**Onderwerp:** Activiteitenplan Heemserpoort Hardenberg concept 11-10-2022.pdf

Onderwerp: Mitigerende maatregelen bedrijventerrein Heemserpoort

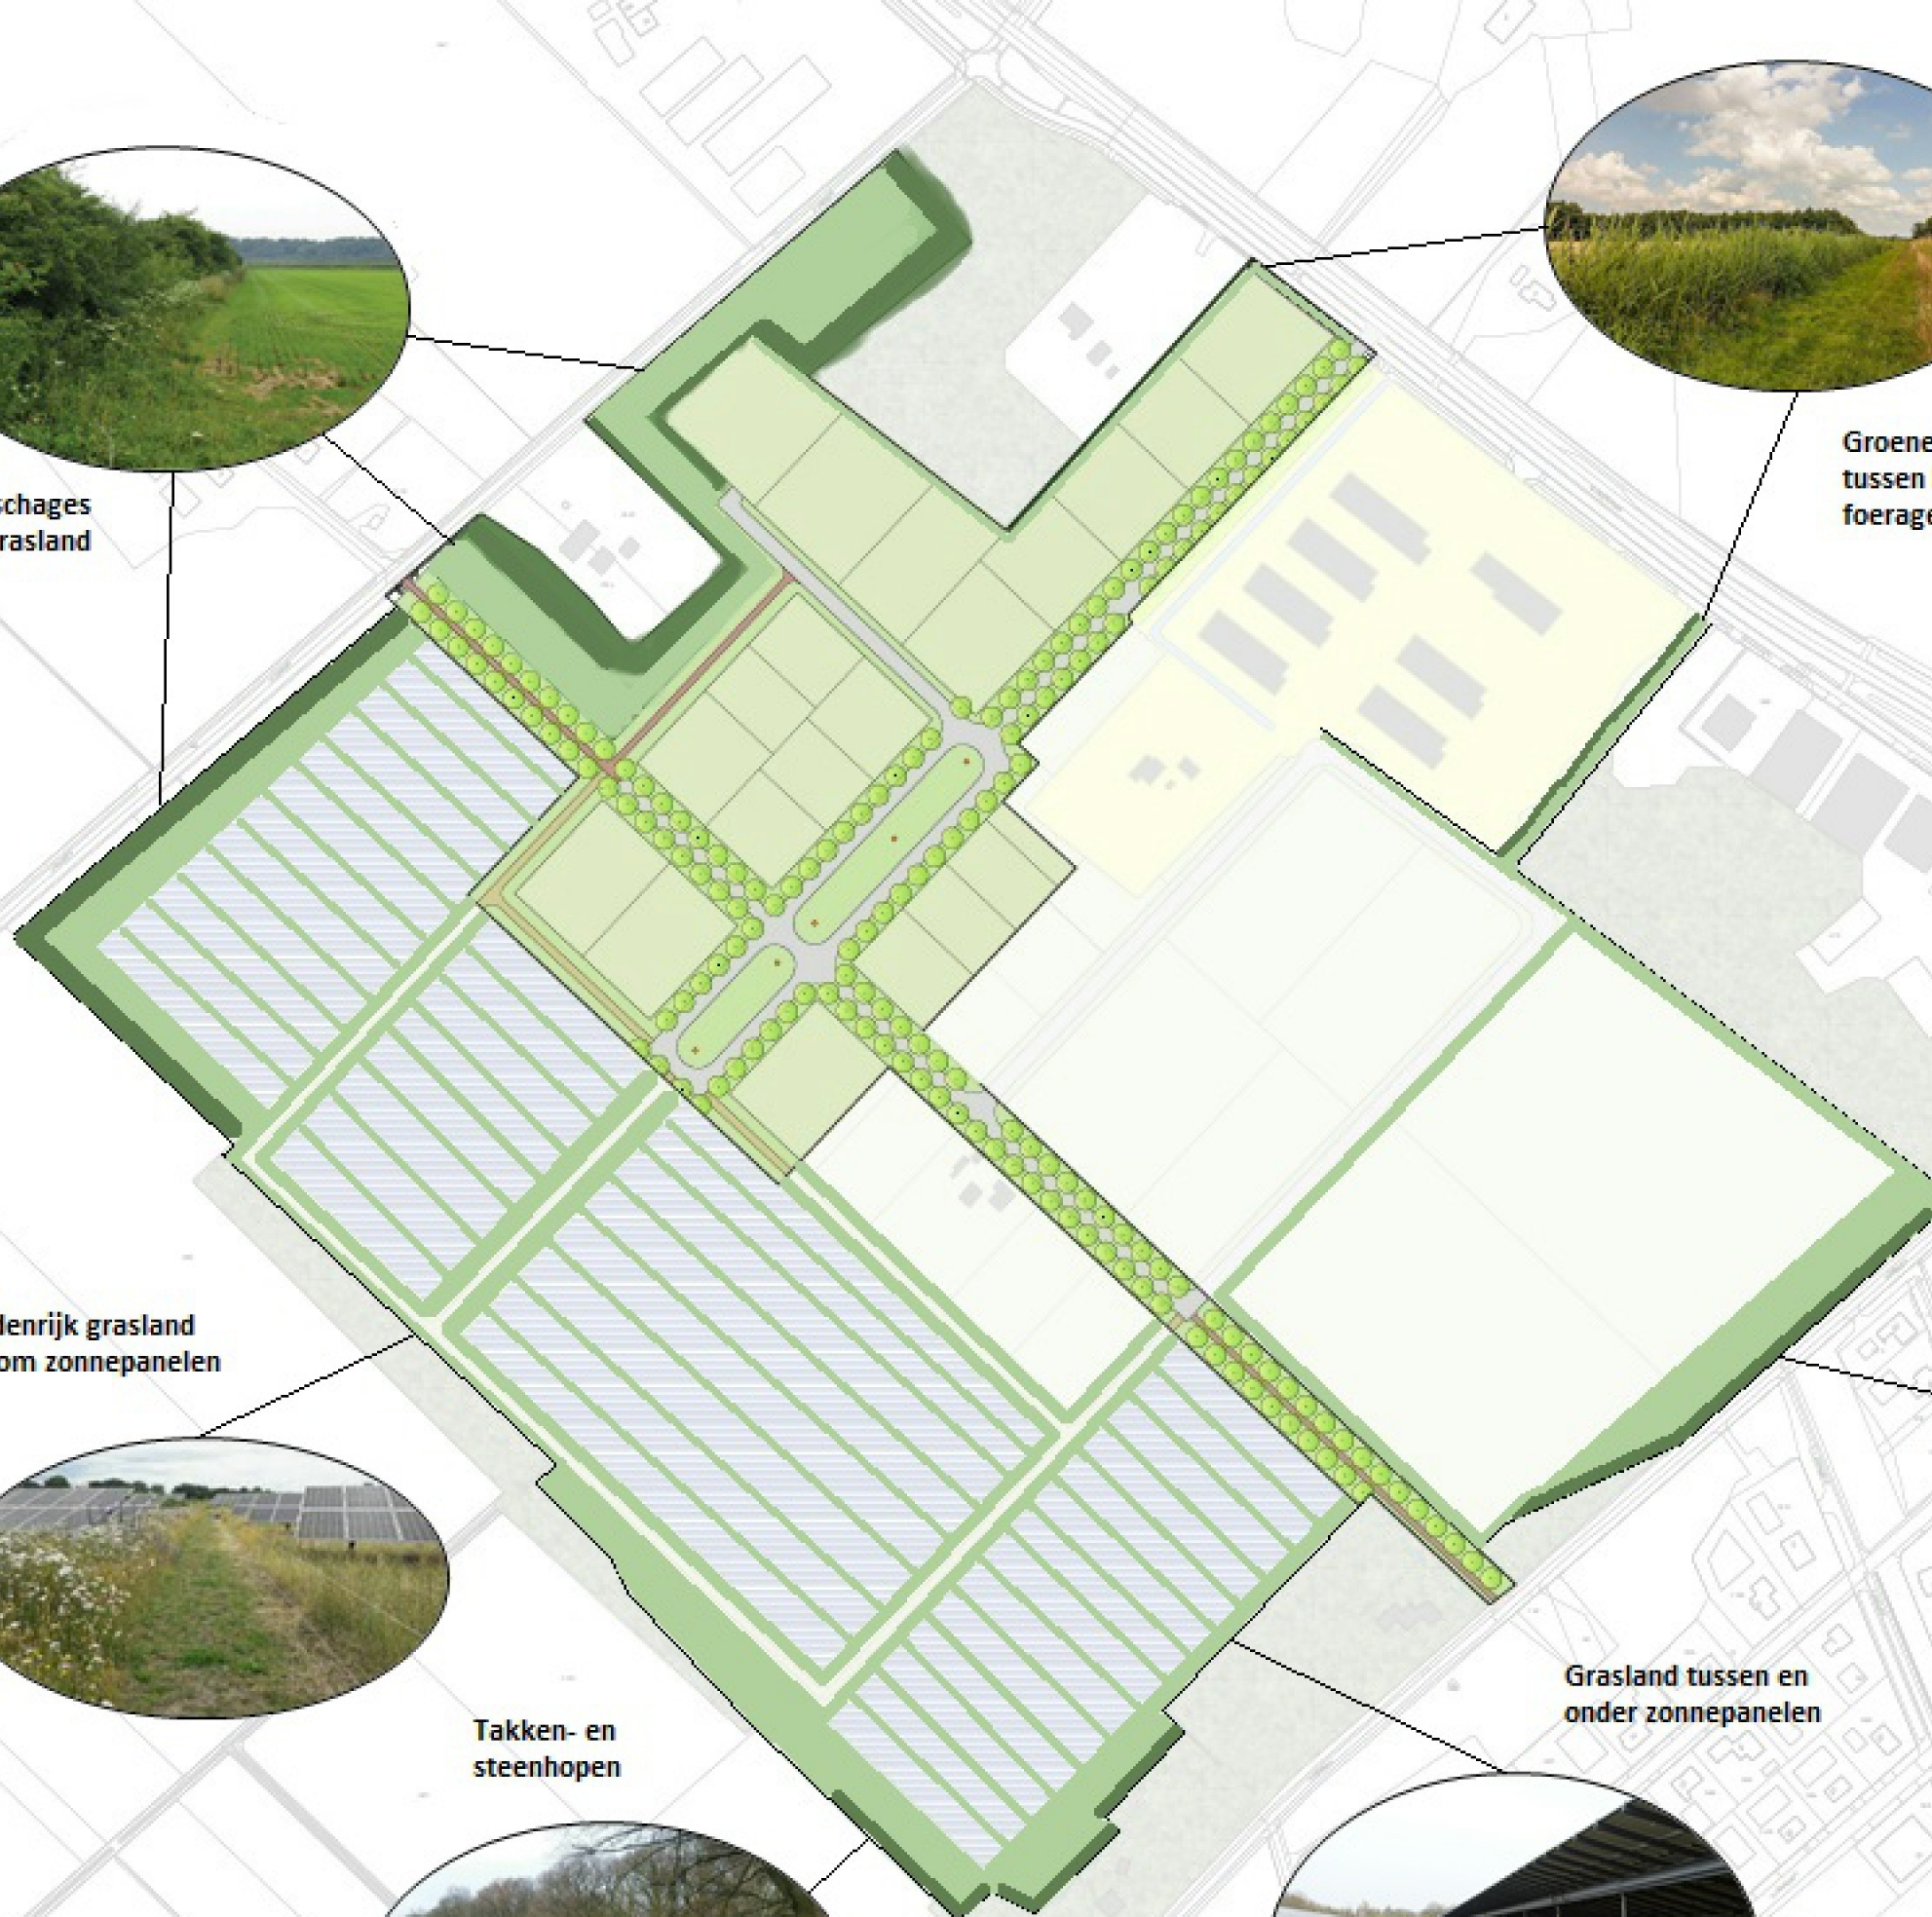
1. Het hekwerk rondom de zonneweide gelieve 30-35 cm hoog, zodat de das er onderdoor kan.
2. Door een goede uitwisseling van de dassen in de burchten ten noorden en ten zuiden van de Jachthuisweg minimaal één faunapassage (tunnel) onder de Jachthuisweg (inclusief parallelweg). Denk daarbij aan rasters van circa 100 cm. hoog, minimale lengte 30 meter, aan weerszijde van de tunnel. Het raster dient tevens te worden ingegraven. Zie bijlage foto van raster inclusief faunapassage N340 (nabij Ommen)

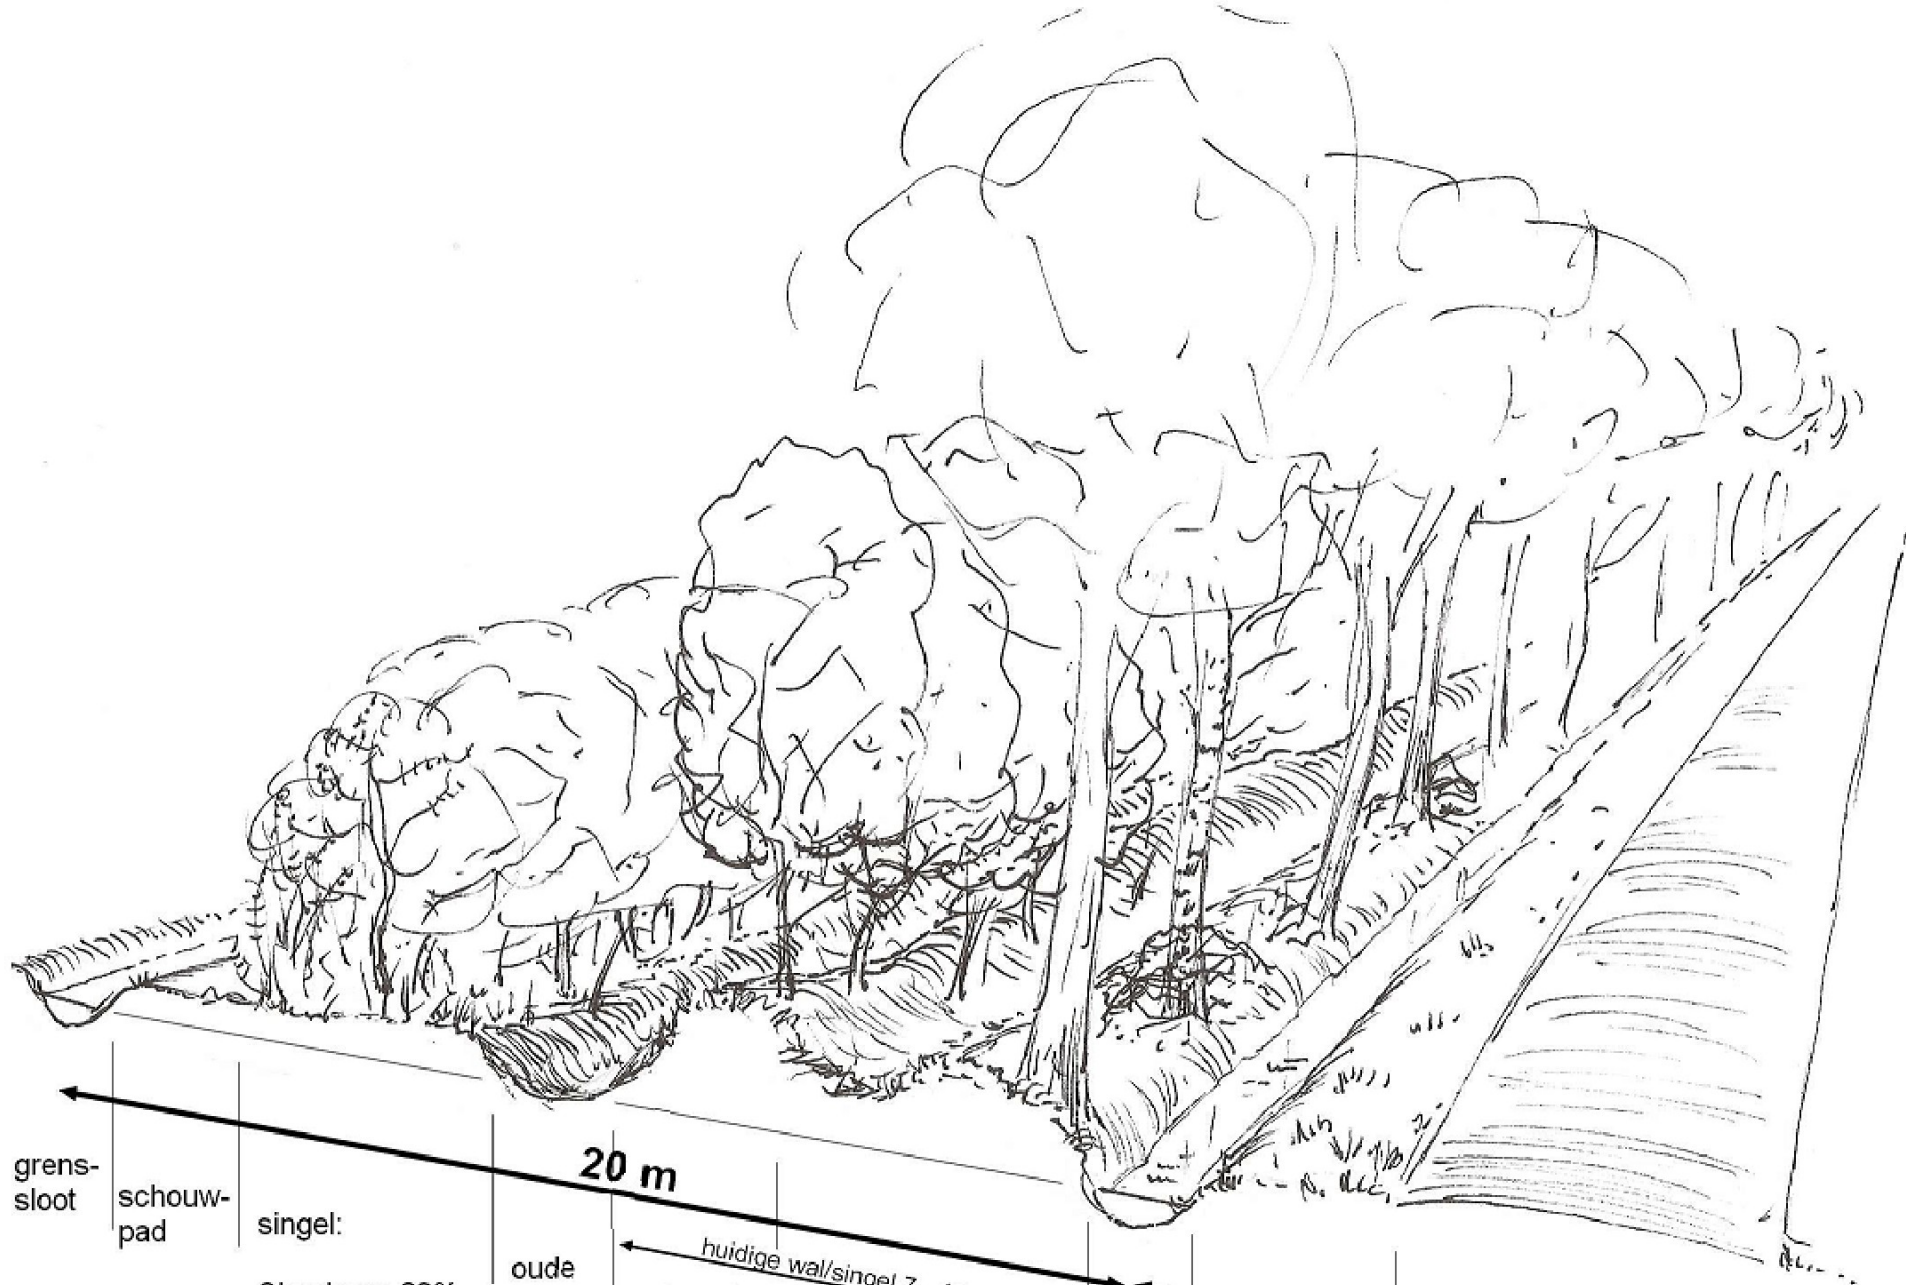
3. Om deze reden komen we ook met het voorstel om een houtwal 'verbindingstrook' (zie bijlage) aan te leggen van het ene naar het andere terrein/bosperceel:

1. Breedte van 20 m van de verbindingstrook is wat ons betreft het minimum.
  2. Advies: schouwpad aan één zijde van de verbindingstrook, zodat struweelrand de maximale breedte kan krijgen.

3. Struweel bestaand: uit doornstruiken met dominantie van Sleedoorn 60%. Verder Meidoorn 20%, Hondсроos 10% en Eglantier 10%
4. Verder zou het advies zijn om veel fruit dragende bomen/struiken aan te planten, zoals appel, peer, pruim, bosbessen, bramen enz. Ook rondom het zonnepark
